日本原子力研究所東海研究所の
原子炉の設置変更〔J R R - 3
原子炉施設の変更〕について

平成 9 年 1 2 月

科 学 技 術 庁

図1 標準型燃料要素説明図

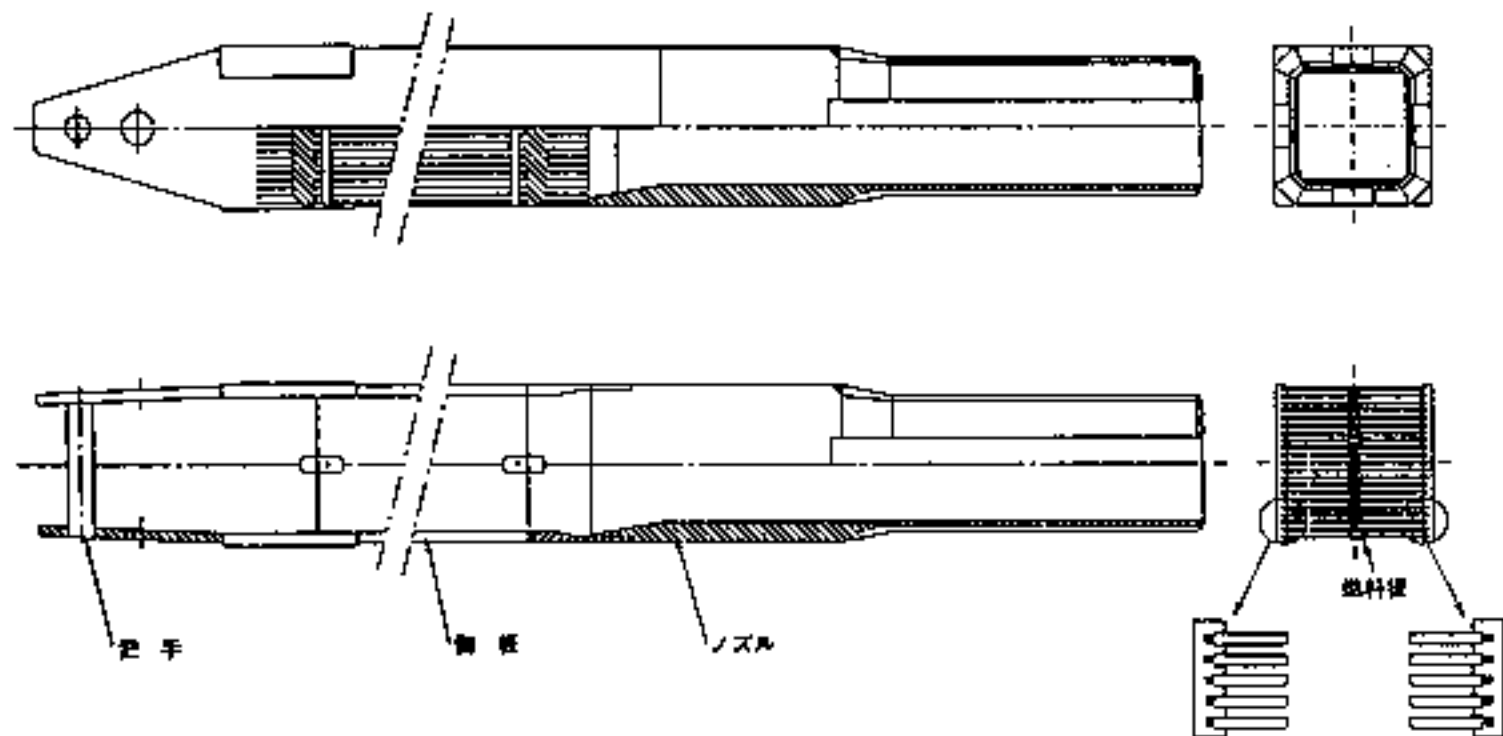
- 1) 燃料体の燃料芯材を低濃縮ウラン・アルミニウム分散型合金から低濃縮ウランシリコンアルミニウム分散型合金に変更するとともに燃料芯材のウラン密度を約 2.2g/cm^3 から約 4.8g/cm^3 に変更する。
- 2) 最高燃焼度（燃料要素の平均の最大値）を約50%から60%に変更する。
- 3) 主要な核的制限値の最大過剰反応度を約 $0.16\Delta\text{k/k}$ から $0.21\Delta\text{k/k}$ に変更する。
